## Niederschrift

über die **öffentliche Sitzung** des Bau- und Umweltausschuss der Gemeinde Tiefenbach am **20. Januar 2022** in Tiefenbach.

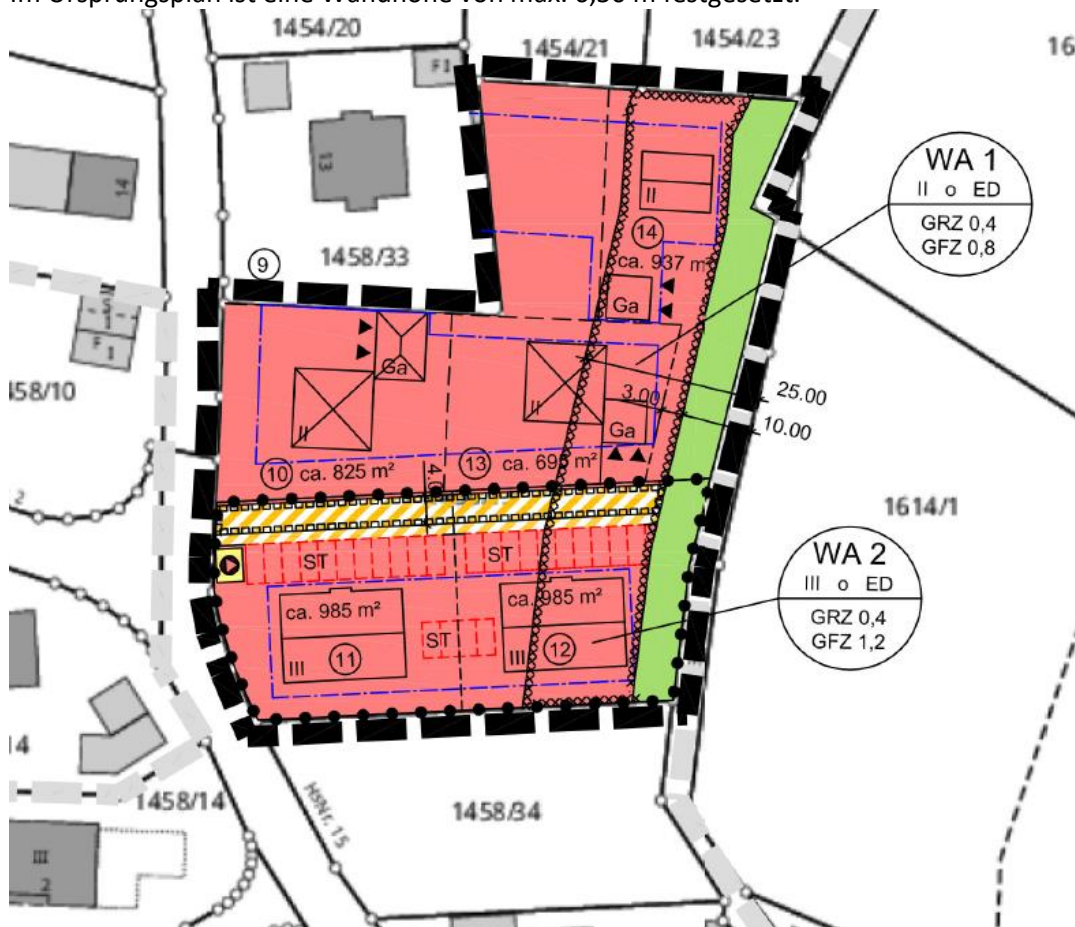
Das beantragte Vorhaben hat sich im Vergleich zur Vorstellung in der Sitzung des Bau- und Umweltausschusses am 21.10.2021 dahingehend geändert, dass nun ein weiteres Einfamilienhaus (Parzelle 14) im Norden geplant ist.

Die Antragsteller wünschen, dass für die Mehrparteienhäuser im Geltungsbereich Pultdächer zugelassen werden sollen. Hierzu wird dem Plenum ein Antragsschreiben vorgelesen.

Die Mehrparteienhäuser sollen in Niedrigenergiebauweise mit einer PV-Anlage auf einem Pultdach errichtet werden.

In der umliegenden Bebauung sind keine Pultdächer vorhanden und im Ursprungsbebauungsplan sind nur Satteldächer und Walmdächer zugelassen.

Es werden im Abschnitt WA 1 eine Wandhöhe von max. 7,00 m und im WA 2 eine Wandhöhe von max. 10 m beantragt. Insbesondere letztere Festsetzung stellt eine wesentliche Erhöhung der Wandhöhe innerhalb des Baugebietes dar.

Im Ursprungsplan ist eine Wandhöhe von max. 6,50 m festgesetzt.

Der Bau- und Umweltausschuss befürwortet die Zulassung von Pultdächer für die Mehrparteienhäuser im Geltungsbereich des Deckblattes Nr. 1.

Der Bau- und Umweltausschuss billigt den gezeigten Entwurf der Änderung des Bebauungsplans „Steinberg“ mit Deckblatt Nr. 19 für die Beteiligung der Öffentlichkeit, Behörden und sonstiger Träger öffentlicher Belange. Im Deckblatt ist zu ergänzen, dass für zwei geplante Parzellen (eine davon muss eine Parzelle für ein Mehrparteienhaus sein) eine Bauverpflichtung innerhalb von 5 Jahren erfolgen muss. Die Parzellen sind festzulegen und notariell zu beurkunden.
